株式会社タカチ電機工業

製品仕様変更のご案内

拝啓 貴社益々ご清栄のこととお慶び申し上げます。平素は格別のお引き立て賜り厚く御礼を申し上げます。この度、マウントスクリュー『OMS-1』において工具穴形状及び表面処理の仕様変更がございますので案内申し上げます。

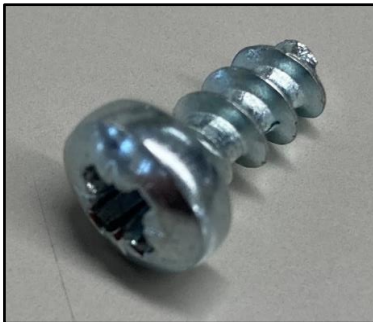
従来品の工具穴形状：ポジドライブ仕様

従来品の材 質：鉄
表面処理：ユニクロメッキ

変更品の工具穴形状：プラス仕様

変更品の材 質：鉄
表面処理：三価クロメート

- タッピングM5×10からの変更はございません。
- 変更理由については仕入先を変更し、製品を安定して供給する為の変更になります。
- 変更日については 従来品の在庫が無くなり次第順次切り替えになります。
機能上に影響ございませんので混在の可能性がございます。ご了承頂けますようお願い申し上げます。
- 2019-2020総合カタログからの型番・価格の変更はございません。
